Wateradvies

Ons kenmerk: WFN1519223
Tel: 058-292 2612 / J.P. van der Kloet

Wateradvies Mieddyk 5 te Hijum

Figuur 1. Toekomstige inrichting

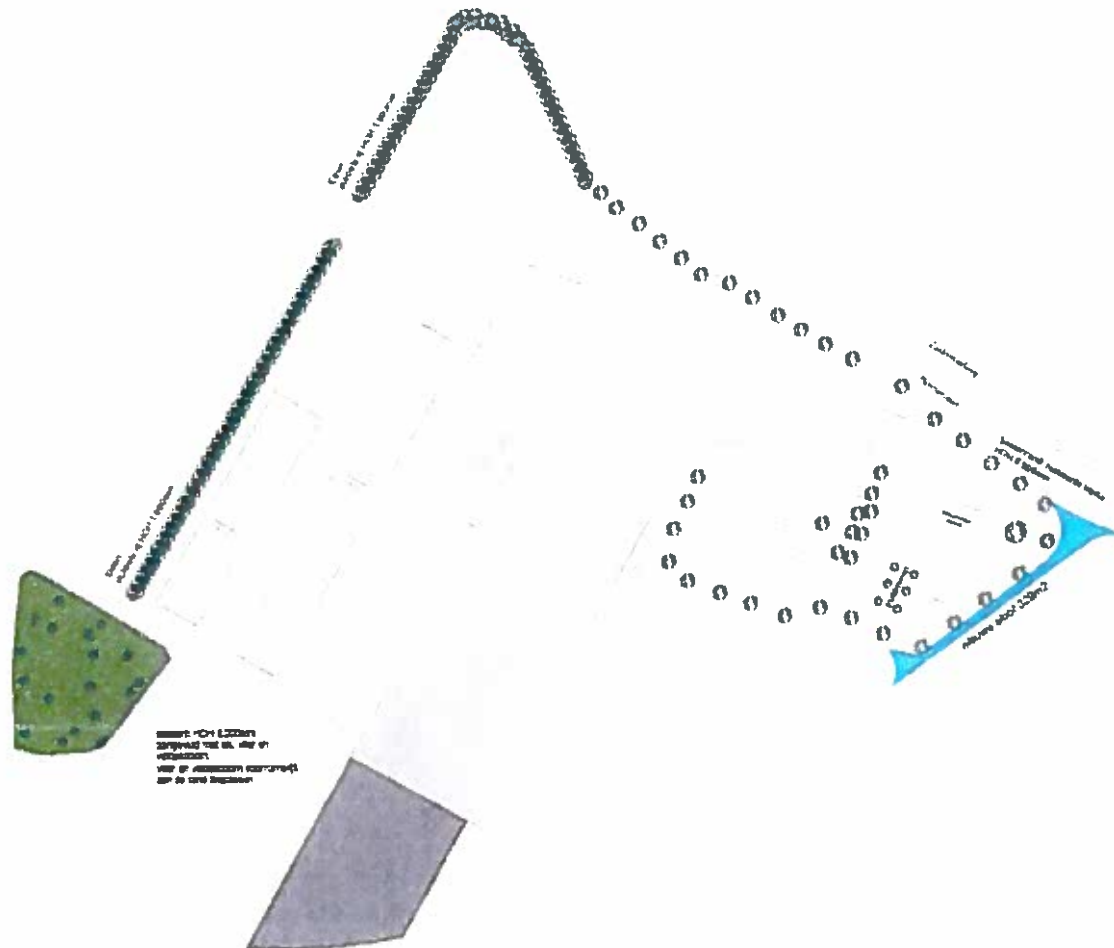
Aan de westkant van het plangebied ligt een hoofdwatergang. De hoofdwatergang staat met een blauwe lijn aangegeven op de kaart in de bijlage. Hoofdwatergangen hebben een belangrijke aan-, af- en doorvoer functie. Voor het onderhoud van deze watergangen is aan beide zijden een beschermingszone van 5 meter vanaf de oever noodzakelijk. In dit gebied mag u bijvoorbeeld geen bebouwing of andere obstakels realiseren. Op de toegestuurde inrichtingstekening staat langs de

hoofdwatgang een bosje ingetekend. Het is op grond van de Keur niet toegestaan om dit bos aan te planten binnen de beschermingszone langs de hoofdwatgang.

De initiatiefnemer wil de compensatie realiseren door aan de noordoostkant van het perceel een nieuwe sloot te graven. Deze sloot moet een minimaal wateroppervlak krijgen van (420m² + 280m²=) 700m² om te voldoen aan de compensatienorm. De betreffende sloot kan niet in verbinding komen te staan met de Hijumerfeart, omdat de Hijumerfeart in een ander peilvak ligt. De sloot die gedempt wordt ter plaatse van de nieuw te bouwen stal betreft een belangrijke aan- en afvoeroute voor water. Deze afvoeroute moet ook in de toekomstige situatie gegarandeerd blijven, bijvoorbeeld door het graven van een nieuwe sloot aan de zuidkant van de nieuwe stal.
